GRUPO.....
TRADIMAQ
BOLETIM MANUTENÇÃO

BM 0011 / 13

Aperto do Parafuso do Mancal da Torre GP050LX E GP18LX

MODELOS AFETADOS: GP050LX (A974 e A997) e GP18LX (A947)

Fixação da torre

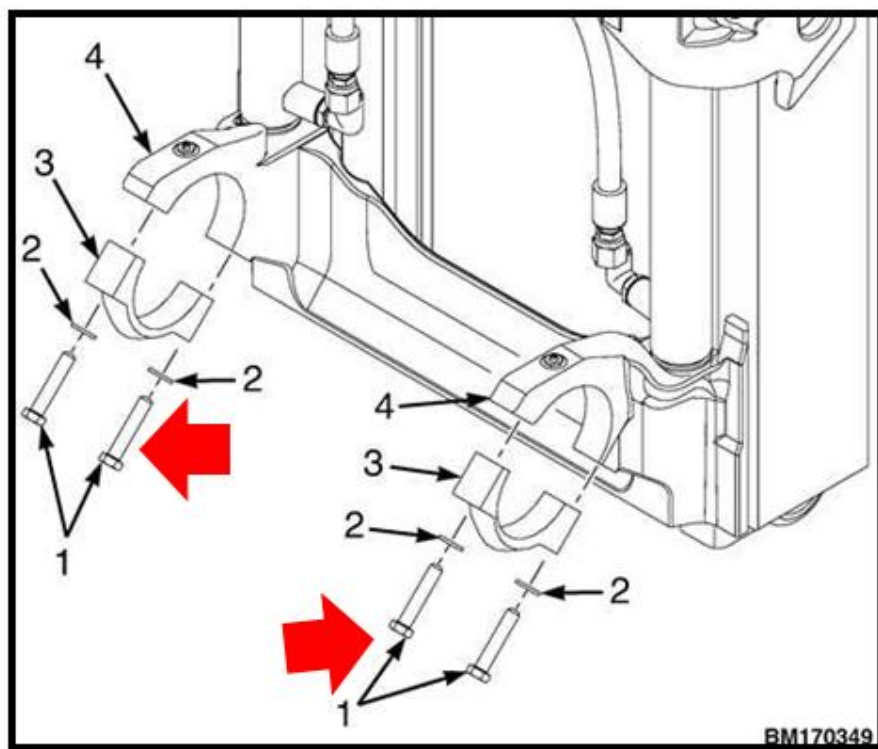
Esse é um procedimento **específico para os equipamentos GP050LX (A974 e A997) e GP18LX (A947)**, uma vez que a fixação da torre é diferenciada, confira na figura:

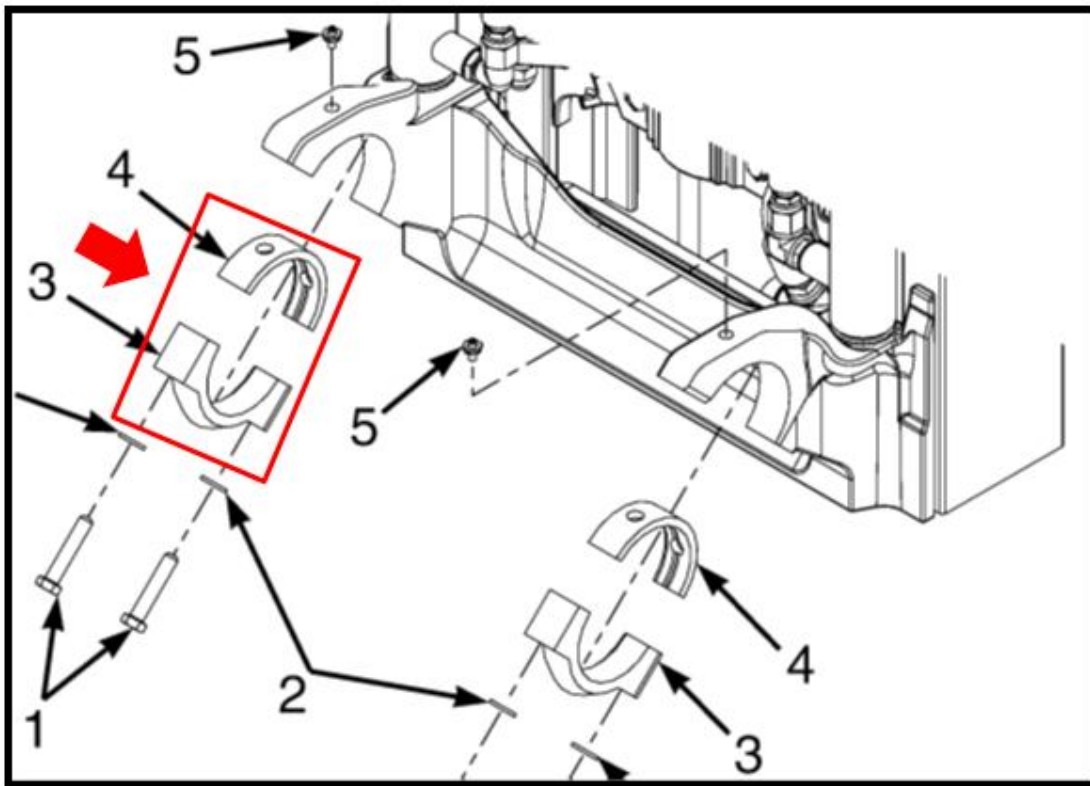
IMPORTANTE: Seguindo a nova recomendação da Yale, a cada revisão de 250 horas o parafuso do mancal da torre deve ser reapertado, utilizando o torque de **115 N.m** - item 1, figura abaixo:

ATENÇÃO: Para assegurar a fixação do parafuso do mancal da torre, é **imprescindível** a realização do procedimento de regulagem do Pedal de Aproximação – Inching, seguindo a orientação fornecida no Boletim da Manutenção BM0007 – Ajuste dos pedais de Freio e Aproximação – Inching.
